MARTA JIMÉNEZ I IBORRA, portaveu del Grup Municipal d'Esquerra Republicana de Catalunya a l'Ajuntament de Gavà,

Antecedents

Figura 1. Plànol del sector final del torrent de la Sentiu.

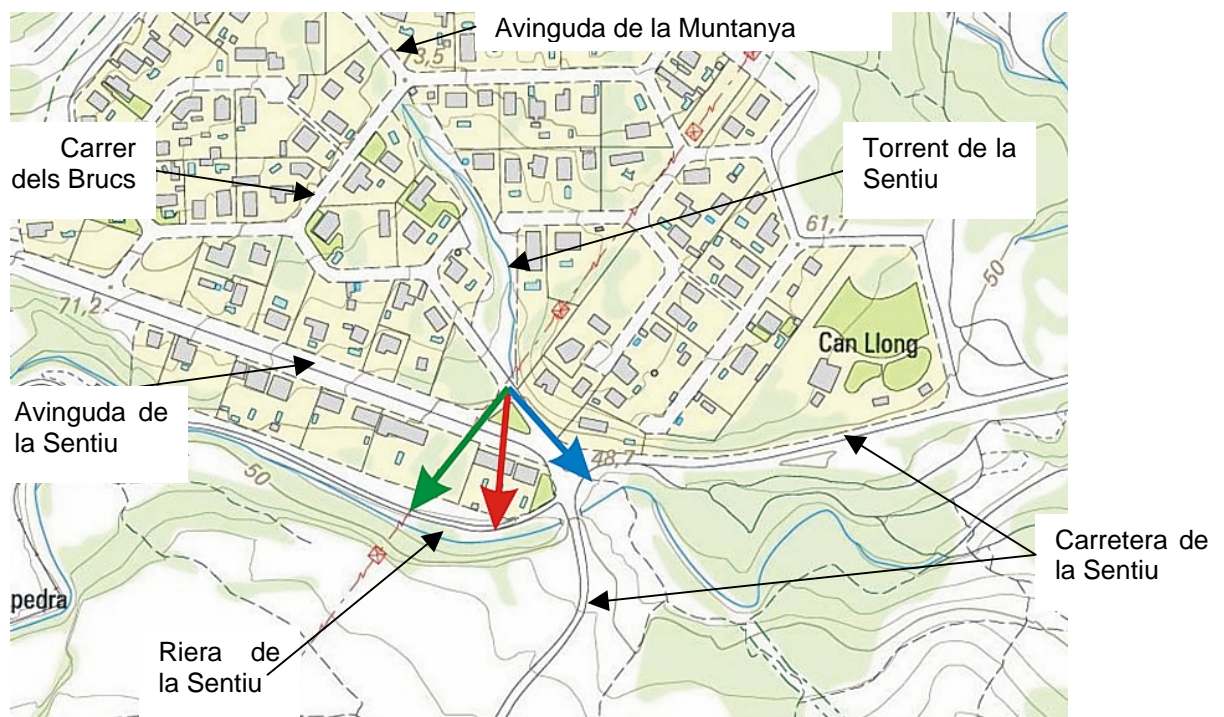
Fins fa pocs anys, les aigües que baixaven pel torrent anaven a parar a la riera de la Sentiu creuant la carretera de la Sentiu (fletxa blava a la Figura 1 que acompanya aquest escrit). Tot i això, fa poc temps que es va construir una nova casa, just en aquest punt. Tot i preservar un petit pas per a l'aigua (vegeu la foto de la Figura 2), aquest pas és insuficient quan plou molt i hi ha torrentada. Segons ens ha informat l'associació de veïns del barri, si bé és cert que prop del punt de desguàs s'han fet alguns escocells per engolir l'aigua, queden aviat saturats quan la torrentada és forta. Tant és així, que en els episodis torrencials d'octubre d'enguany l'aigua va seguir el curs marcat amb una fletxa vermella a la Figura 1, afectant de ple a les primeres cases de l'Avinguda de la Sentiu.

Donats els pendents dels terrenys, una possible solució a aquesta problemàtica seria variar els rasants dels carrers en aquest punt per facilitar que l'aigua baixi per on marca la fletxa verda de la figura 1. Aquesta actuació s'hauria de complementar, a més, amb l'obertura de nous escocells que permetessin engolir puntes d'aigua intenses o molt intenses, i desviar-les cap a la riera de la Sentiu.

- 1.- Té previst el govern local fer alguna actuació en aquest punt per evitar la repetició de l'afectació d'habitatges en cas de pluja torrencial molt forta?
- 2.- Està previst implementar la possible solució descrita als antecedents (fletxa verda), o bé s'està considerant alguna altra solució al problema?
- 3.- En quin termini podria quedar solventada aquesta problemàtica?
